Stellungnahme des NABU Gruppe Horb e.V. im Namen des NABU Landesverbands Baden-Württemberg e.V. zur Aufstellung des sachlichen Teilflächennutzungsplans und Errichtung eines Windparks im Waldgebiet "Großer Hau" zwischen Dießen, Bittelbronn, Grünmettstetten und Rexingen

Horb, den 20.12.2012

2. Im Waldgebiet "Großer Hau" sehen wir in Bezug auf den Natur-,Arten- und Landschaftsschutz folgende Ausschlusskriterien für den Bau von Windkraftanlagen:

Bild 01: Potentialfläche und Schutzgebiete (NSG, FFH, LSG) (Quellen: Karte 3 Brutvogelgutachten BFL, Schutzgebiete aus Kartendienst LUBW)

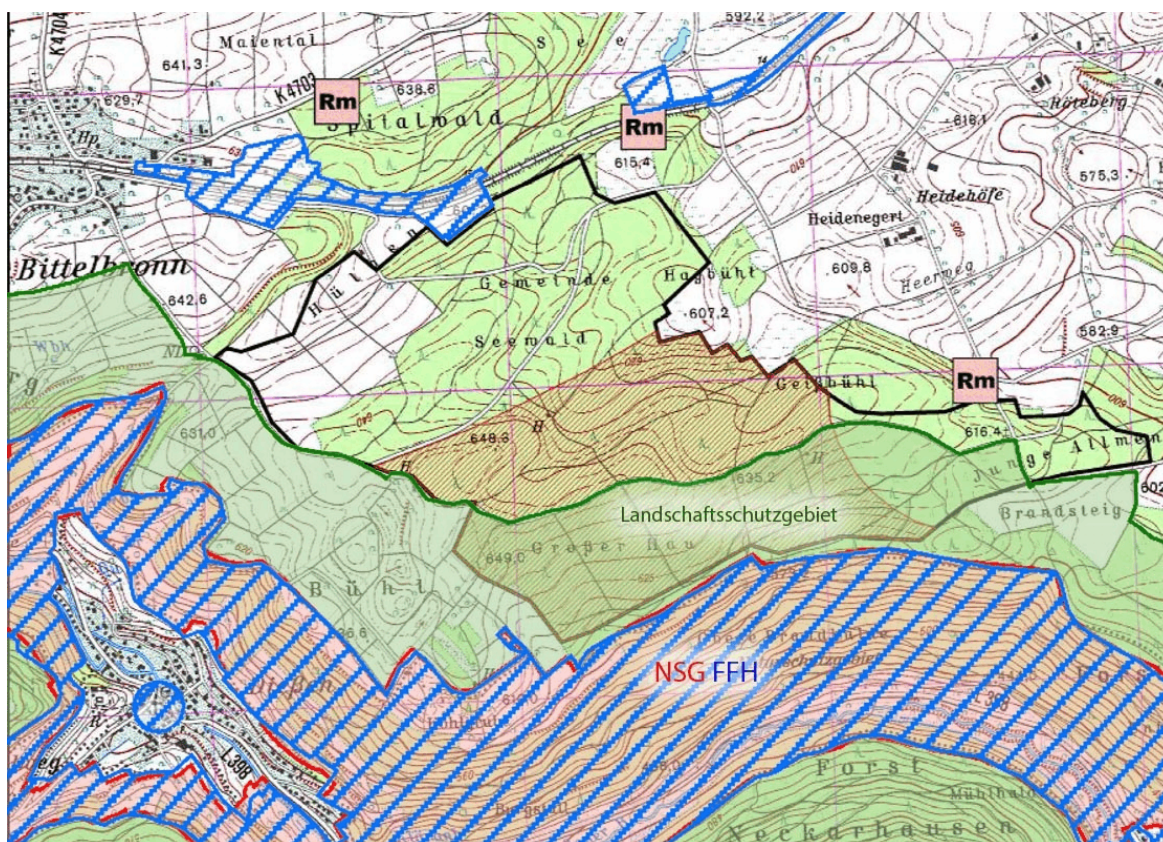
- Bei Errichtung von 5 Windrädern würden also 2-3 WEA im Landschaftsschutzgebiet stehen. (Siehe Bild 01)**

Das LSG hat eine Pufferfunktion für die FFH-Gebiete und das NSG. Die Bedeutung des LSG entspricht somit der eines NSG und ist somit ein Tabu-Gebiet für Windenergieanlagen.

Bei Änderung der Schutzgebietsverordnung (Befreiung nach § 67 Abs.1 Nr.1 BnatSchG) fordern wir eine Beteiligung des NABU.

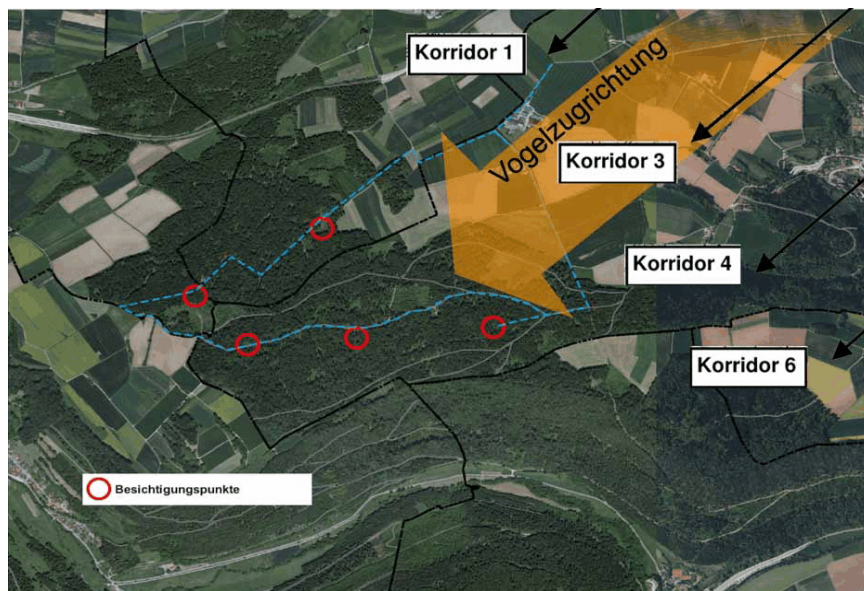
- 4.16 Das Neckartal gilt laut Wirtschaftsministerium Baden-Württemberg aufgrund seiner topografischen Lage als Zugkonzentrationsbereich. Die Untersuchung der Zugvogelkorridore zeigt deutlich (*BFL Gutachten Abb. 3*), dass auch das Waldgebiet Großer Hau / Seewald, das nur ca. 2 km vom Neckartal entfernt ist, in breiter Front von den Zugvögeln überflogen wird.

Laut Windenergieerlass (4.2.1., S.15) zählen "Zugkonzentrationskorridore von Vögeln oder Fledermäusen, bei denen Windenergieanlagen zu einer „signifikanten Erhöhung des Tötungs- oder Verletzungsrisikos“ oder zu einer erheblichen Scheuchwirkung führen können" zu **den Tabubereichen**.

Durch den Bau der Windkraftanlagen würde sich auch das Tötungsrisiko für die Zugvögel signifikant erhöhen. Es würde u.E. somit auch hier ein Verstoß gegen 44 Abs.1 Nr.1 BnatSchG vorliegen.

Bild 03: MVV Windpark-Layout Großer Hau (Quelle:SW-Presse 05.11.2012)

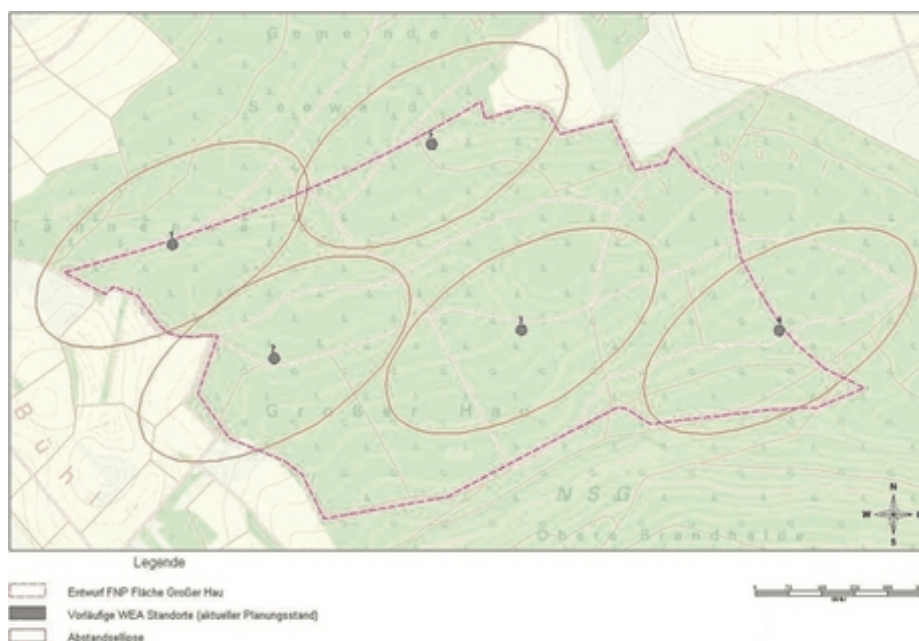
Aufgrund der Verwirbelungszonen der WEA wären die Vögel im gesamten Gebiet von Turbulenzen und ständigen Windveränderungen betroffen und zusätzlich gefährdet, in die Rotoren hineinzudriften. Es muss daher von einem erhöhten Kollisionsrisiko ausgegangen werden. Dies betrifft Zugvögel gleichermaßen wie Brutvögel, insbesondere hoch fliegende Großvögel wie ziehende Gänse, Kraniche oder eben auch Greife bei Flügen in ihre Jagdgebiete.

Bild 03 zeigt auch deutlich, dass WEA nicht genau auf die Grenze eines Parklayouts geplant werden dürfen, da sie über den Standort des Turms hinaus, bedingt durch Rotordurchmesser und Turbulenzen, Wirkungen zeigen. Dies gilt insbesondere in Horstschutzbereichen.

Bild 04: Turbulenzen einer WEA (*Windenergie im Binnenland – Stefan Kopp*)

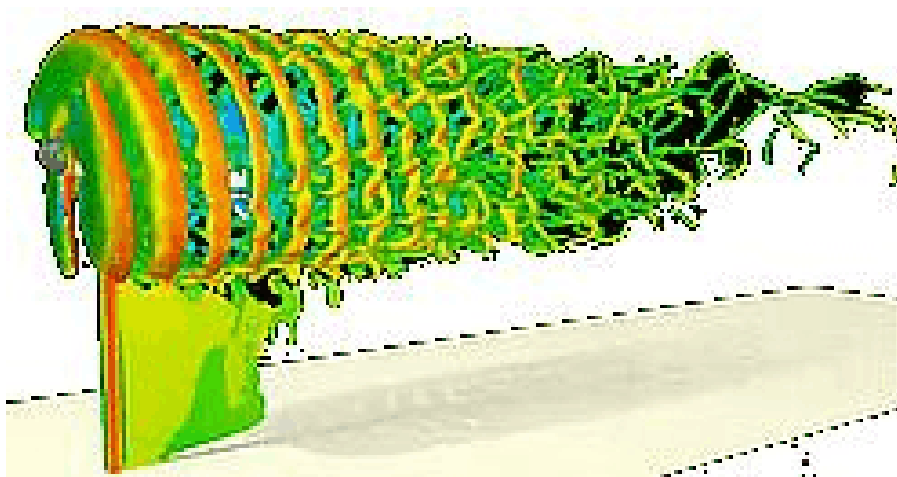
Diese Computersimulation visualisiert die Turbulenzen, wie sie um WEA statt finden (Bild 04).

Bild 06: Raumnutzungsanalyse BFL und erste Planung WEA-Standorte

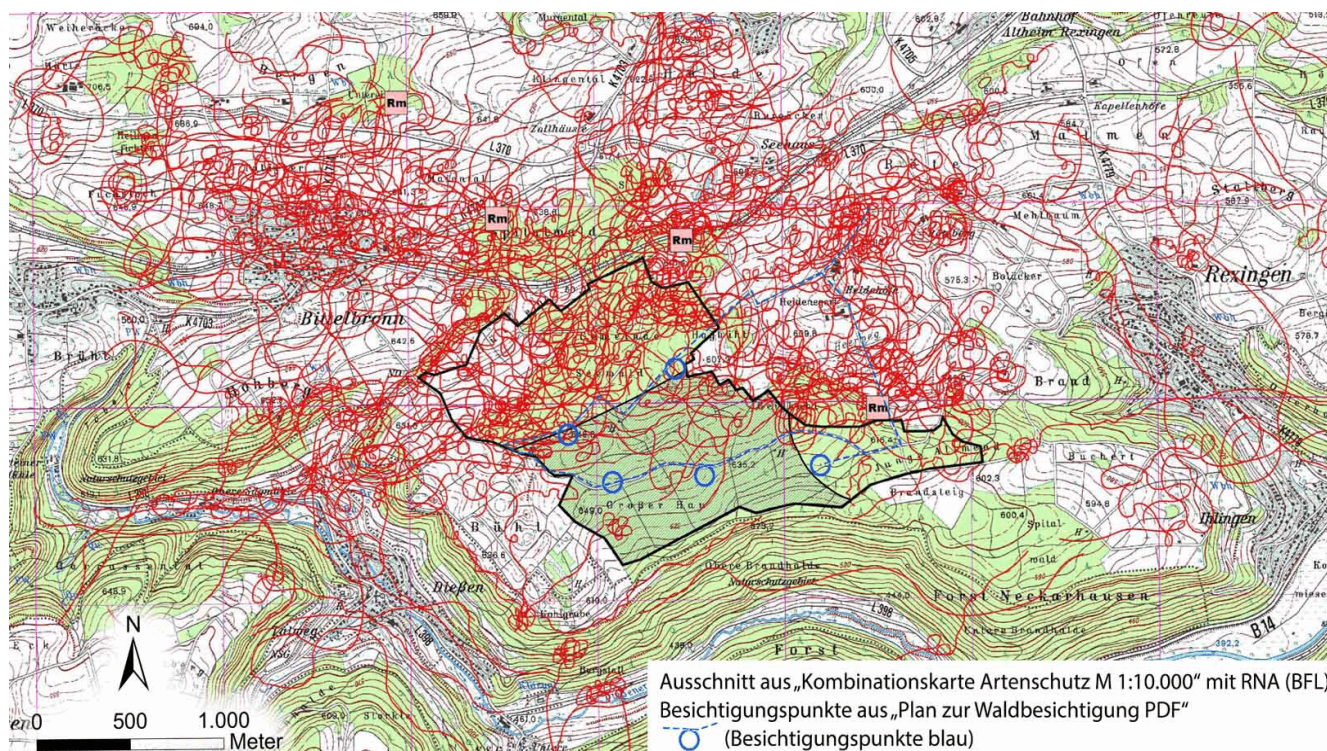
- 2.2 Der von der LAG-VSW und LUBW empfohlene Abstand von 1000m zu den Revieren der geschützten Vögel kann für mindestens 3 der geplanten 5 Anlagen nicht eingehalten werden.
Die Untersuchung der Flugkorridore und Nahrungshabitate hat sogar ergeben, dass auch das Gebiet mit den 2 verbleibenden WEA (die nur knapp außerhalb der Abstandszone liegen) häufig von Rotmilan und Wespenbussard auf dem Flug zu ihren Nahrungshabitaten überflogen wird und somit frei zu halten ist. (Siehe Bild 06, S.22 und Bild 07, S.23)

Auch mit der neuen Karte des BFL (*Kombinationskarte Artenschutz M 1:10.000*, <http://www.horb.de/de/Wirtschaft,-Handel-und-Bauen/Klimaneutrale-Kommune/Windenergie>) zur Darstellung der RNA mit neuer Potentialfläche erscheinen zwei der erstmals vorgeschlagenen Standorte (*Plan zur Waldbesichtigung (PDF)*) außerhalb des Potentialgebiets (siehe Bild 06).

Hier zeigt sich schon, dass die Eingrenzung des Potentialgebiets die Rotmilane nicht ausreichend schützen kann. Standorte im nördlichen Bereich würden die Milane im Norden extrem gefährden. Ebenso ist der Standort im Westen zu nah im Bewegungsprofil des dortigen Rotmilanpaars. Sehr gut kann man hier aber auch erkennen, dass auch das restliche Plangebiet regelmäßig überflogen wird.
